MAASTIKUARHITEKTUURI PLAANI TÖÖPROJEKTI MUUDATUSED

Tellija	Narva Linna Arenduse ja Ökonoomika Amet
Objekt	Narva Stockholmi plats, I etapp
Aadress	Raekoja plats 1, Narva
Maastikuarhitekt	Eleriin Tekko Arhitekt Liis Uustal
Joonestas	Eleriin Tekko, Katri Soonberg Vastutav spetsialist Katri Soonberg
Joonis	MUUDATUSPROJEKT. Asendiplaani skeem
Joonise nr	MA-4-02
Rev	D
Töö nr	20-17/MA
Staadium	TÖÖPROJEKT
	23.05.2023 M 1:250

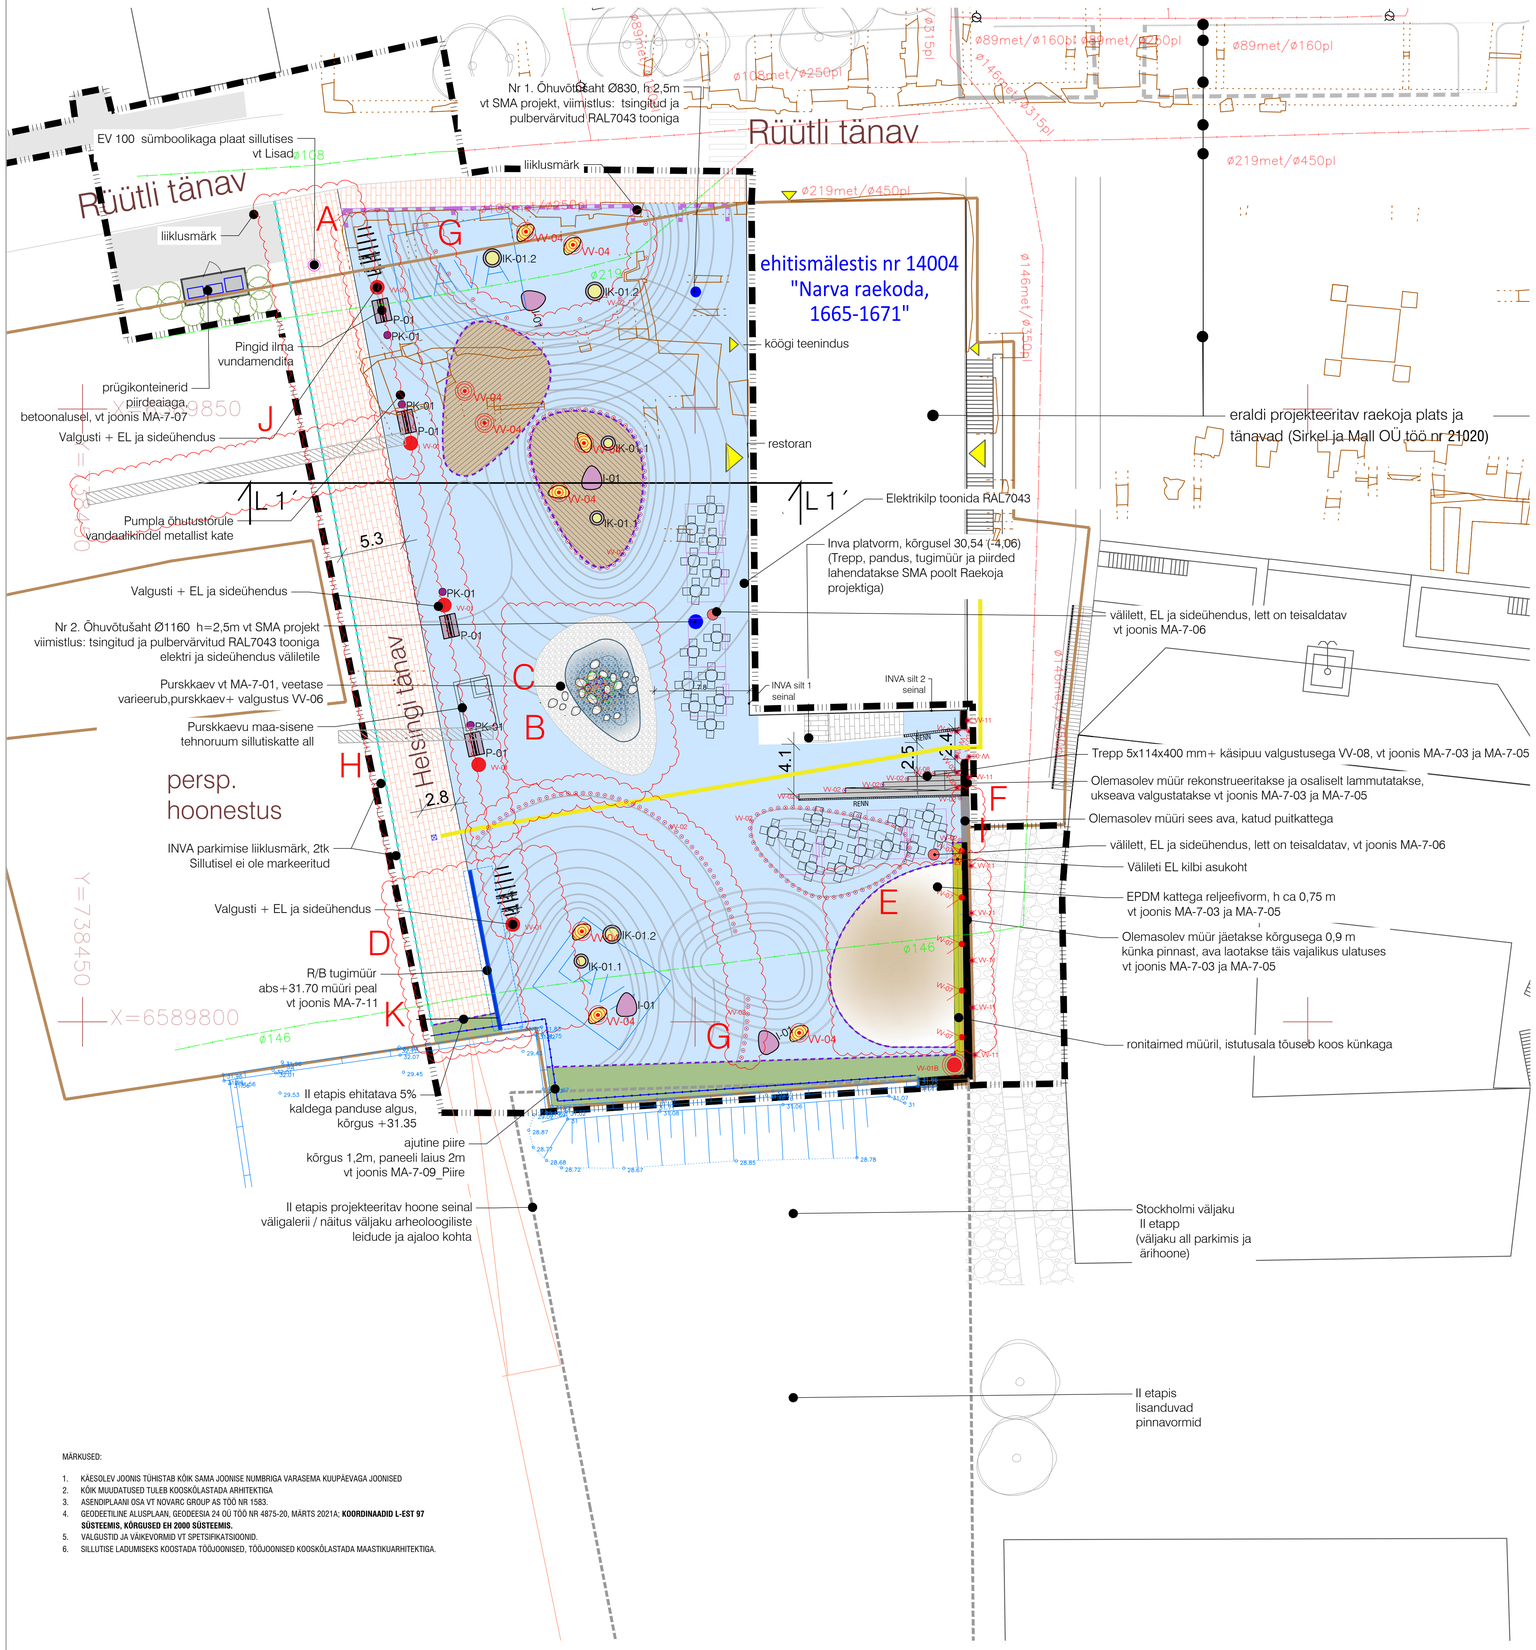
MUUDATUSTE PÕHJUSED:

- Ajalooliste mööride paiknemine
- Olemasoleva gaasitrassi asukoha säilitamine (varasemalt käsitletud ümbertõstetavana)

A. Helsingi tänava ääres väikevormide ümberpaiknemine ja telje nihutamine väljaku poole.
B. Kumer betoonvorm veekanaliga - etapist eemaldatud, võimalusel integreeritakse II etapi lahendusse.

C. Purskkaev - asukoht muudetud, gabariidid muudetud, vertikaalplaneering purskkaevu ümbruses muudetud.
D. Vertikaalplaneeringuga on projektpind tõstetud väljaku lõunaosas. Uus tugimüür ja II etapi ühenduse panduse nihkumine.

E. Kumer puitvorm - muudetud killustikust täitega EPDM kattega kumervormiks.
F. Müüriava valgustus muudetud.
G. Sillutisse süvistatud valgustite ring põhjaosas nihutatud mööridelt ära, lõunaosas lisatud süvistatud valgustite ring .

H. Helsingi tn joon ja ulatus korrigeeritud vastavalt ajaloolistele mööridele.
I. Ol.ol müüri valgusti asukoht muudatus VV-02
J. Tranšee 1 ja tranšee 2 koha markeerimine

K. Tugimüür viidud uuele tänava joonele. Pikendatud Helsingi tn sillutise ala. Panduse algus nihutatud ol.ol. müüri poole.

Nr	Muudatus	Muutja	Kuupäev
D	Taktiilse tähistuse muudatus, Inva-parkimise markeering eemaldatud, renni asukoht korrigeeritud	KS	02.11.2023
C	Muudatus K - tugimüüri liigutamine	KS	01.08.2023
B	Lisatud muudatused H, I ja J	EK	06.07.2023
A	Lisatud lõunaossa vv02 valgustid, Puitala nihutatud kaevust eemale.	KS	21.06.2023
